노동문학관 신축공사

홍성군 광천읍 월림리 162-2 , 282-5

경미한 변경사항

1층 평면도

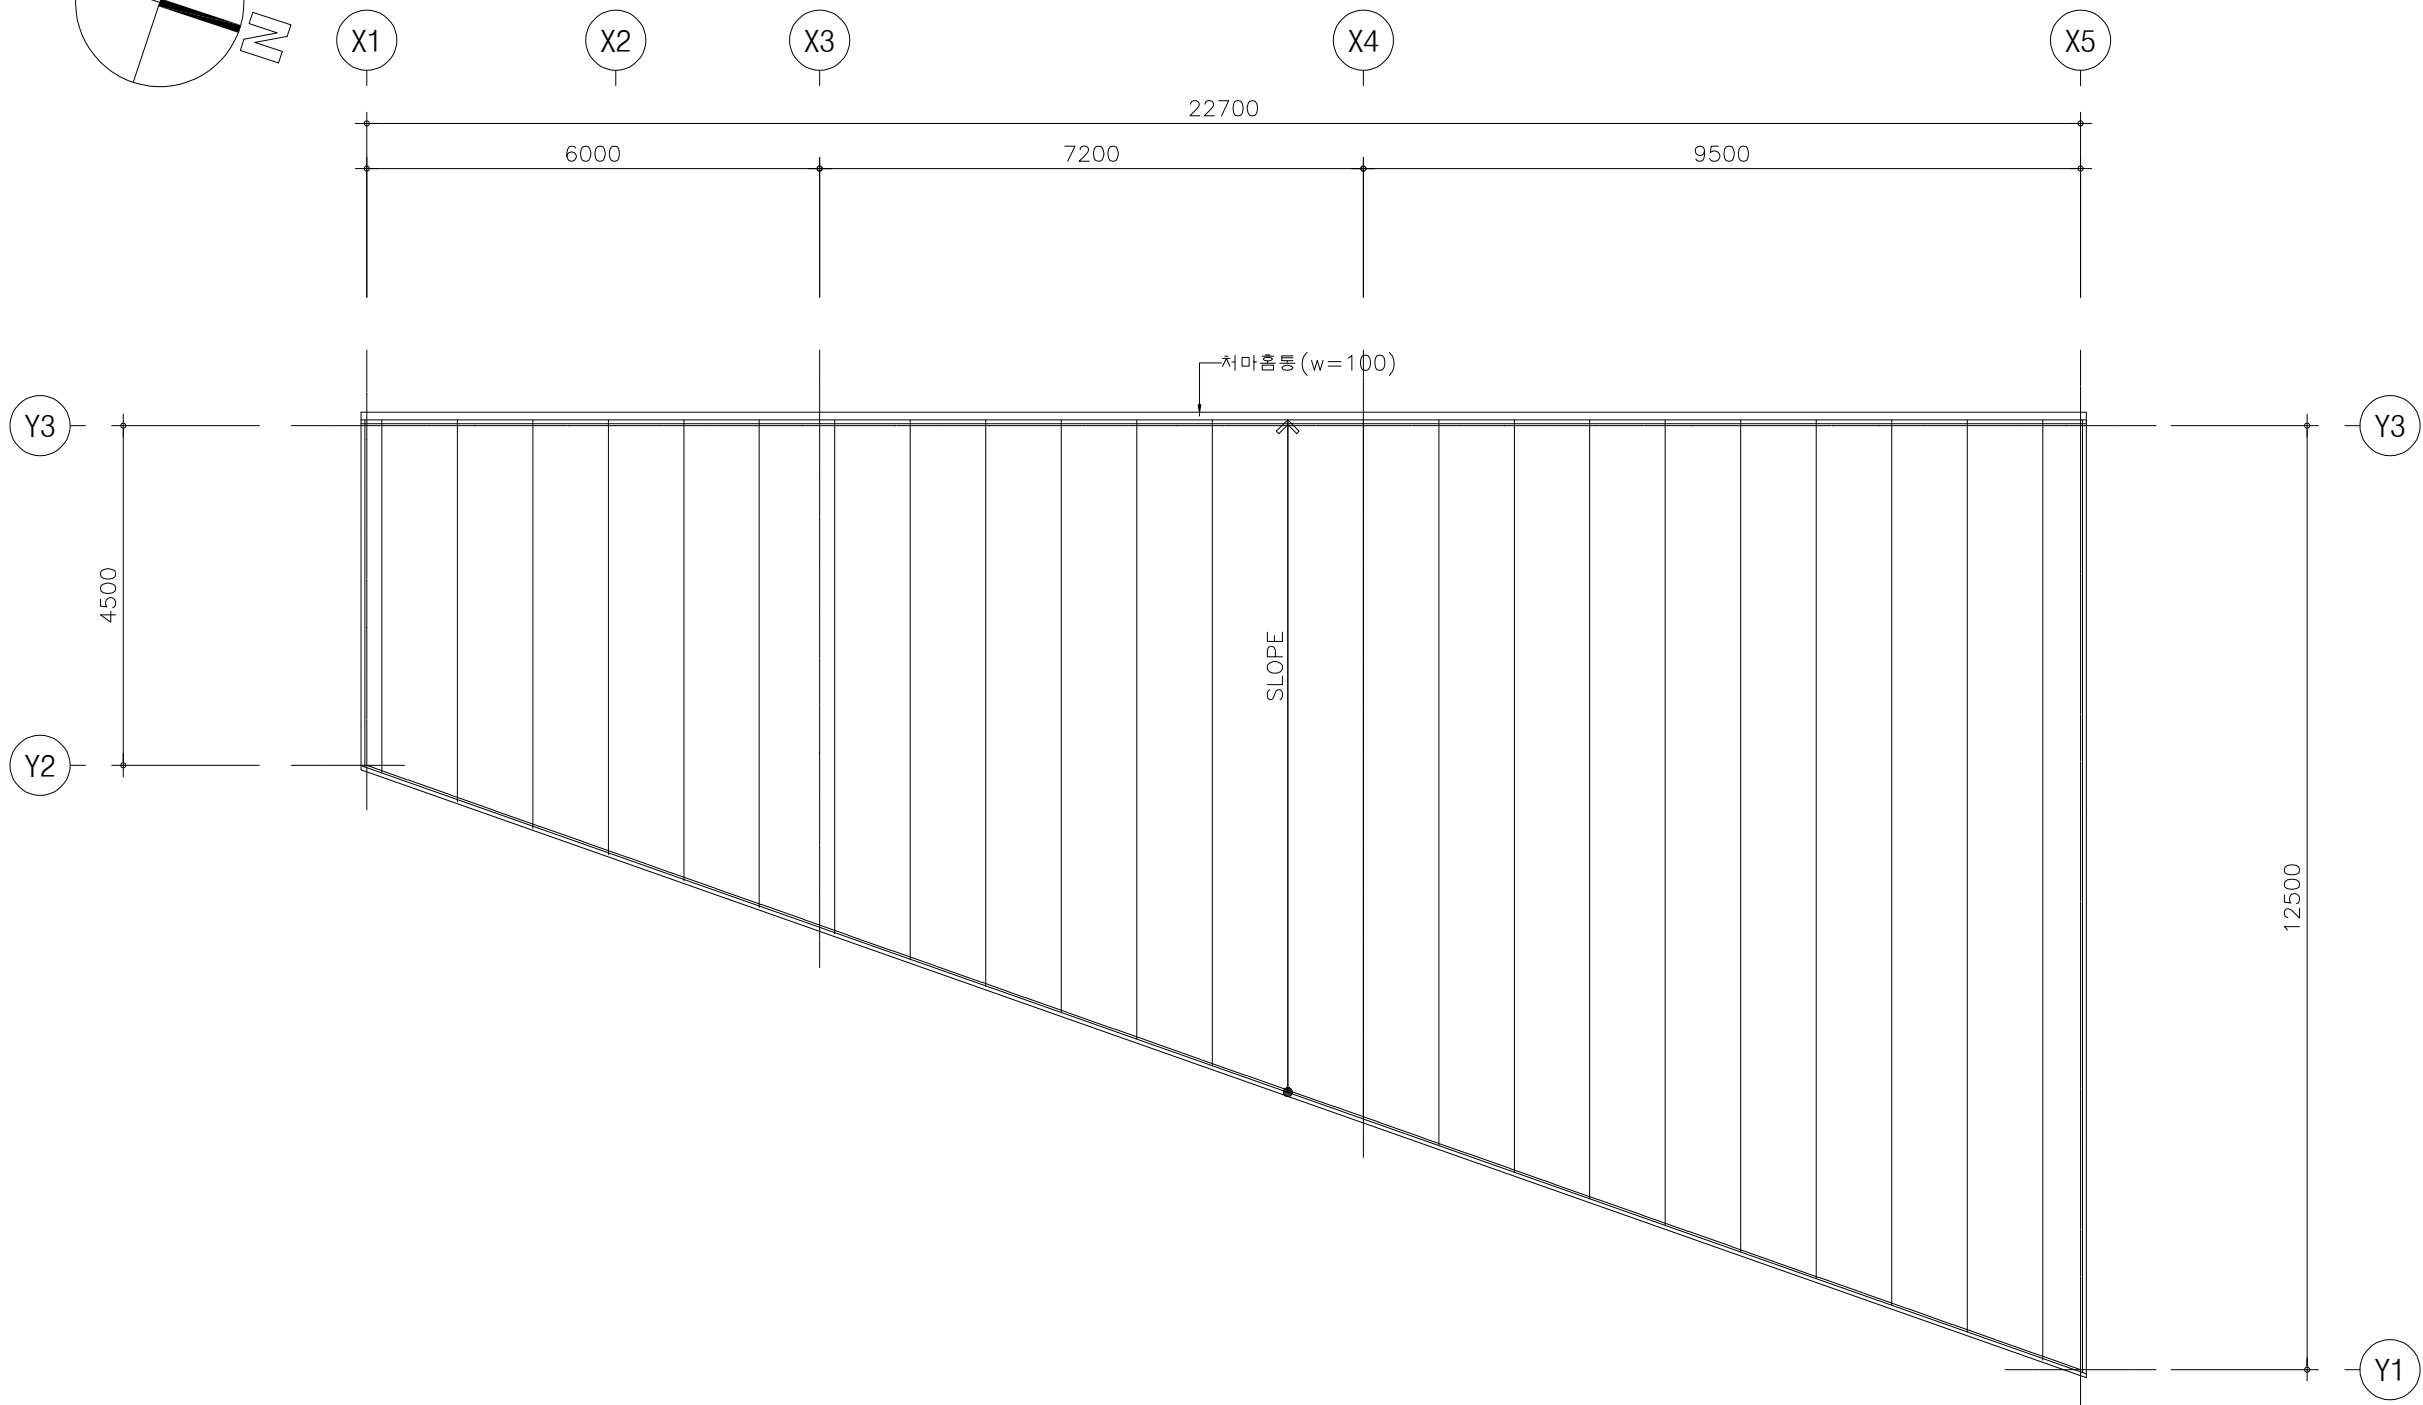
1.전시실 크기변경

2.사무실,연구실
: 크기변경, 창문크기 변경

3.숙소:창문크기변경, 주방창 위치변경
